Projet :	Réfection et mise à niveau de l'ensemble Blanchette Maison, grange et hangar Parc Forillon	Date :	2017.08.16 (AAAA.MM.JJ) Dossier STGM : Q-1679 Dossier JBCA: 2016-193-2 Dossier Tetrattech : 32308TTC Dossier Parcs Canada :1413-4 Addenda no. : ADD-A01
Maître de l'ouvrage :	Parcs Canada

Contenu de l'addenda

PORTÉE DE L'ADDENDA A1 SUR LES PLANS D'ARCHITECTURE**MAISON BLANCHETTE****- Émission de la version anglaise du cahier de plans (12 pages)**

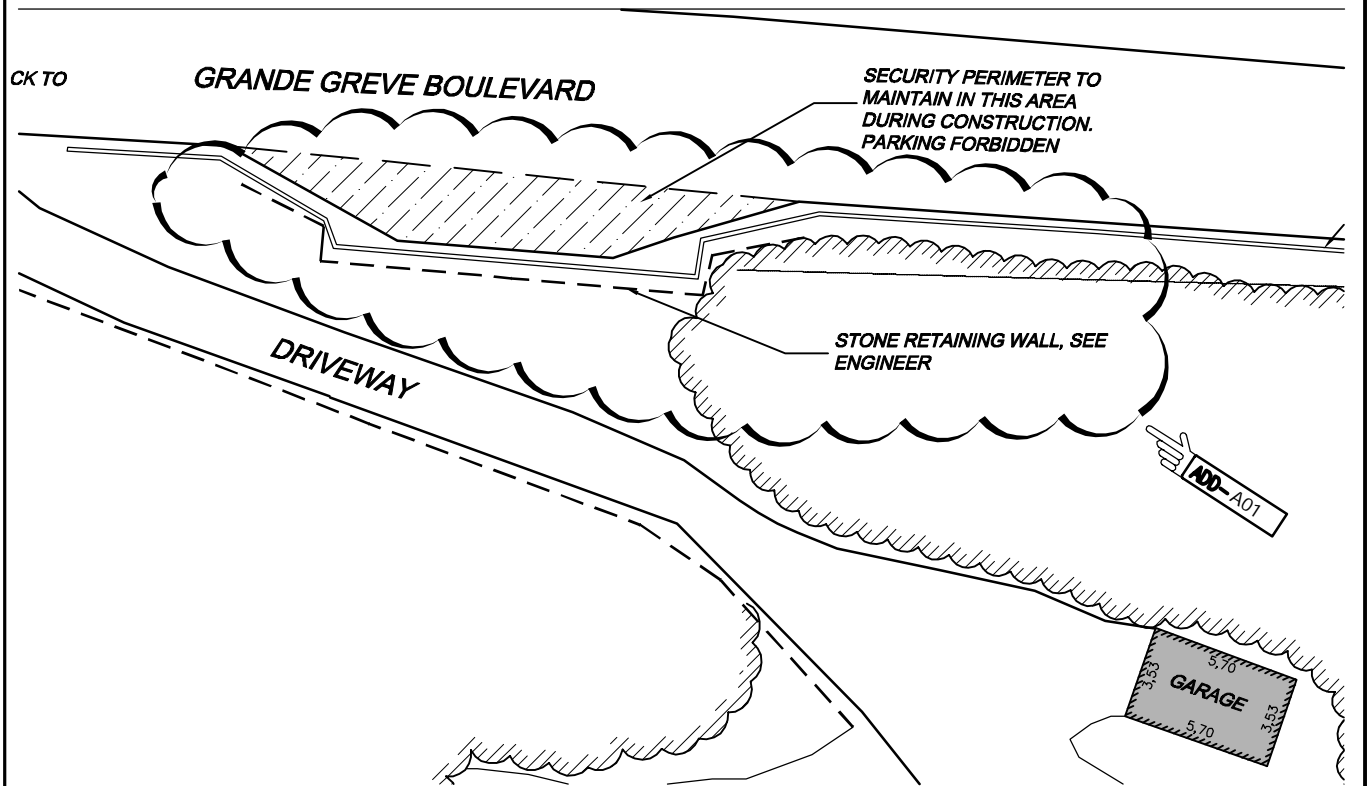
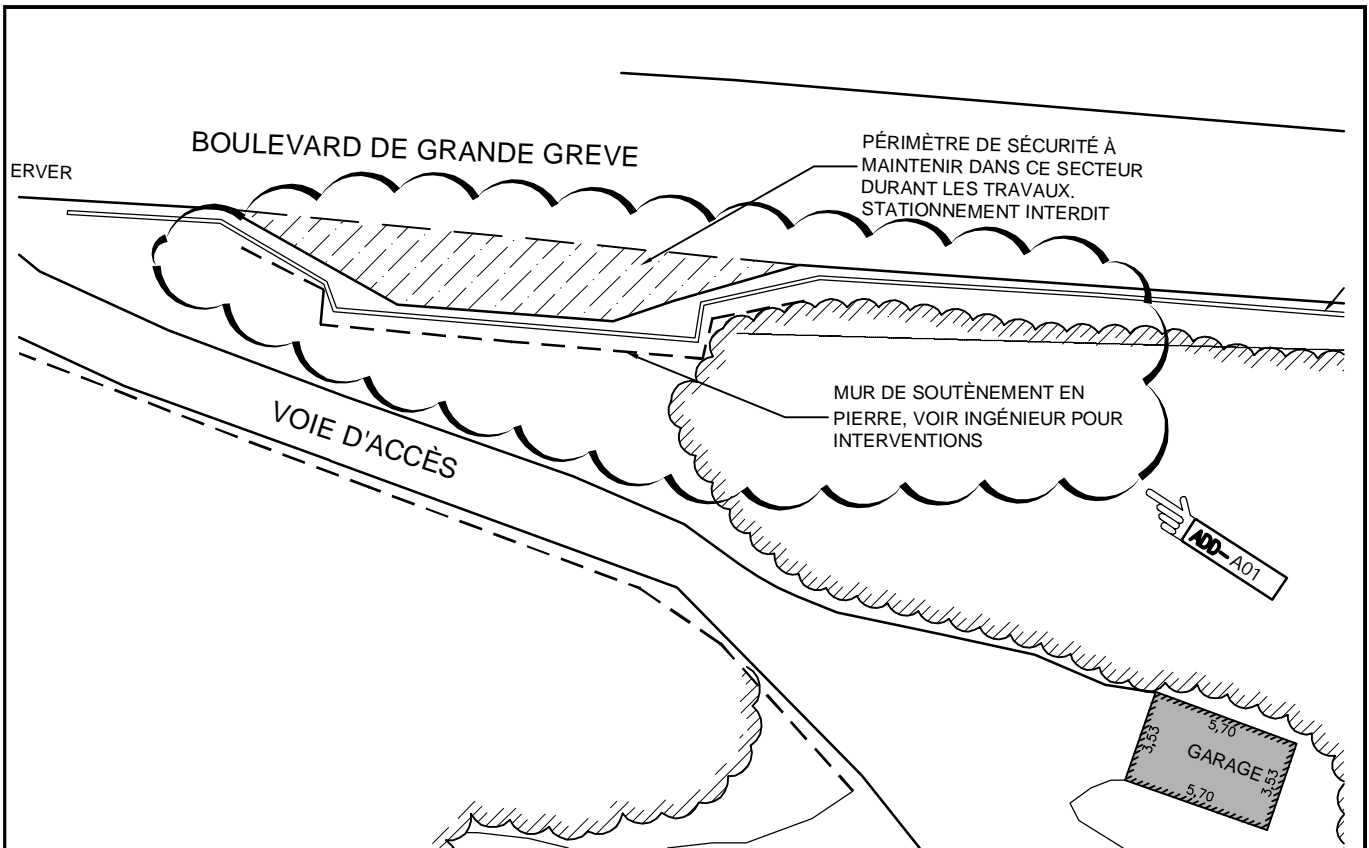
- Modification de la feuille A10

- Ajout d'une colonne de bois : voir extrait de plan 4 en pièce jointe.

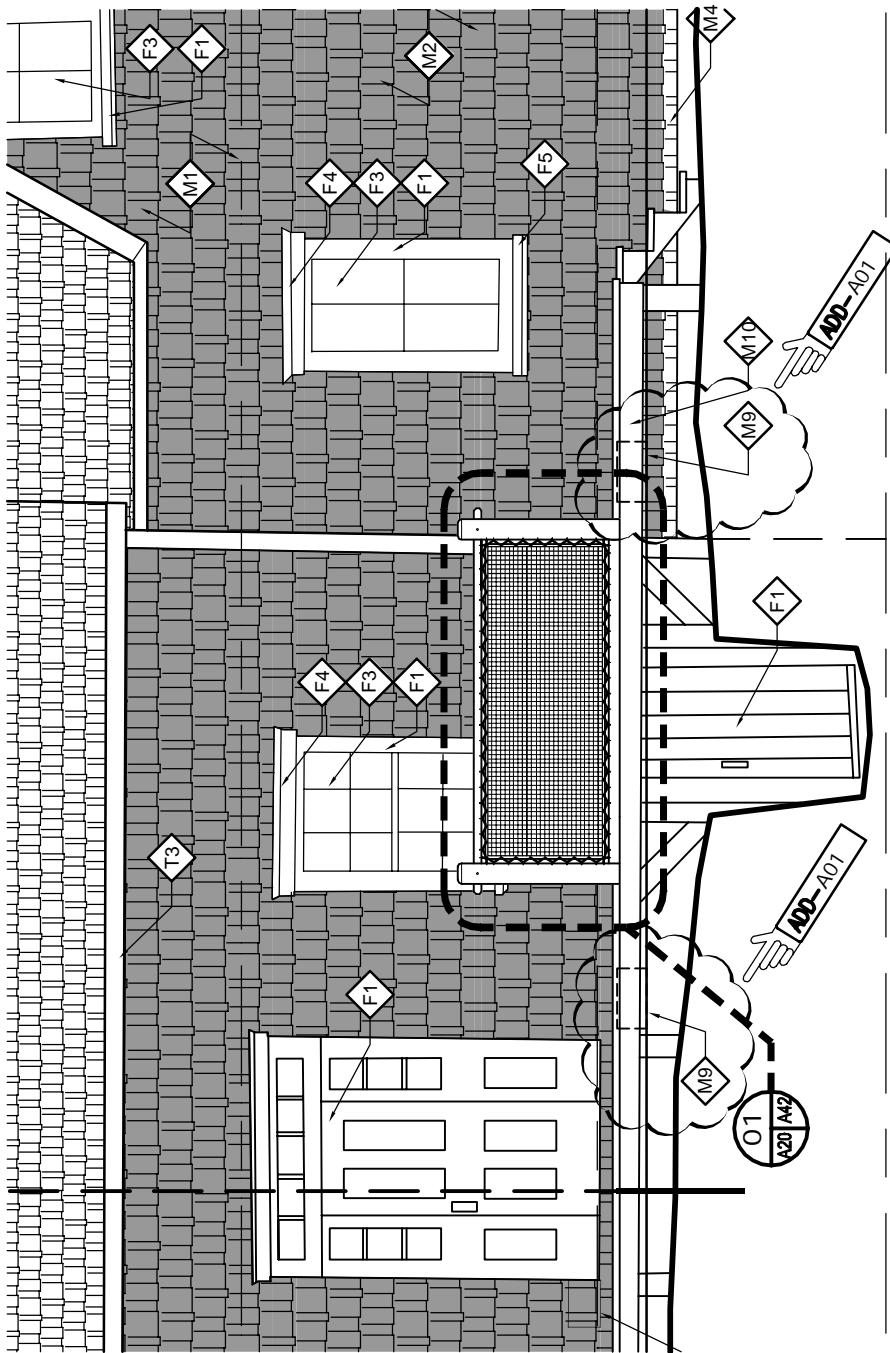
- Modification de la feuille A01

- Ajout d'une note sur le mur de soutènement existant se référant au plan de l'ingénieur civil, voir extrait 1 en pièce jointe.

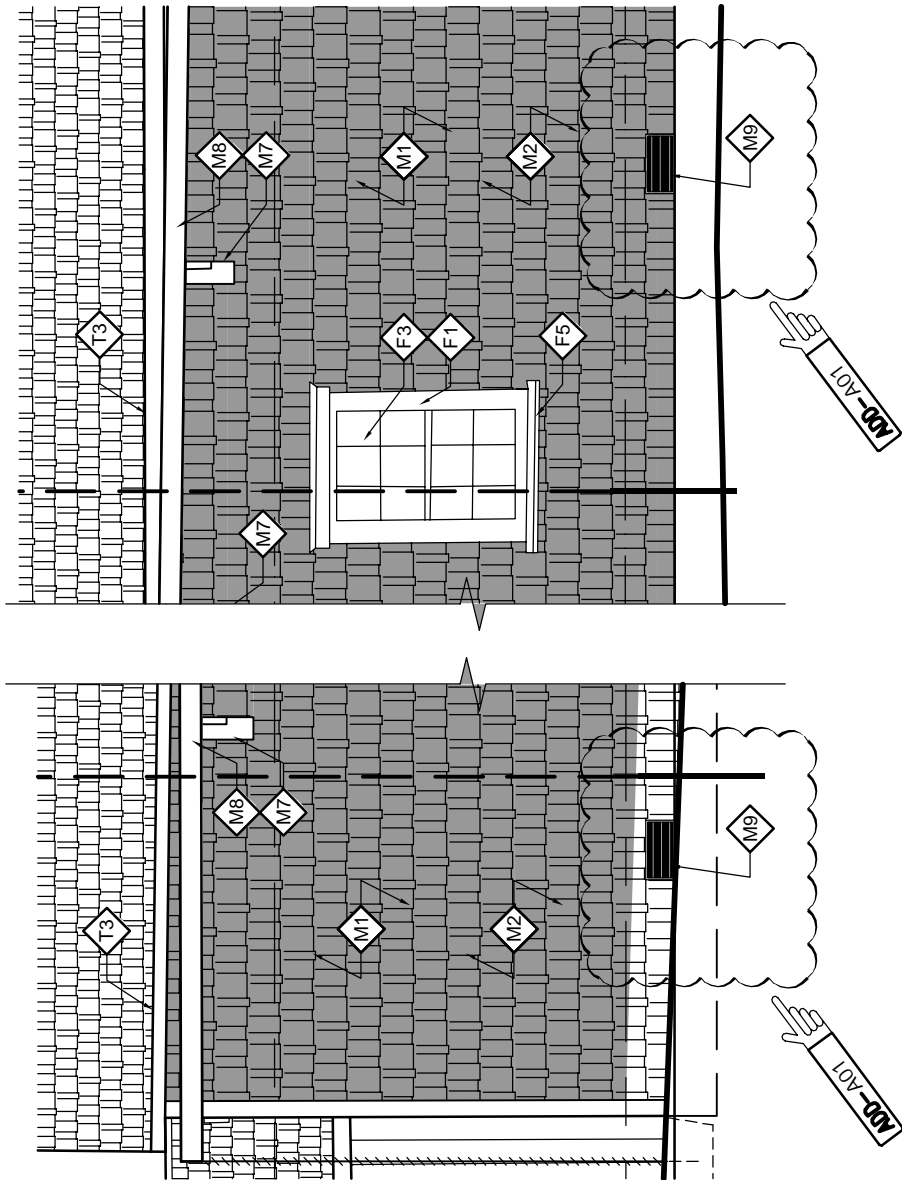
- Modification des feuilles A20 et A21

- Positionnement des nouvelles grilles de ventilation en acier galvanisé, voir extraits 2 et 3 en pièce jointe.
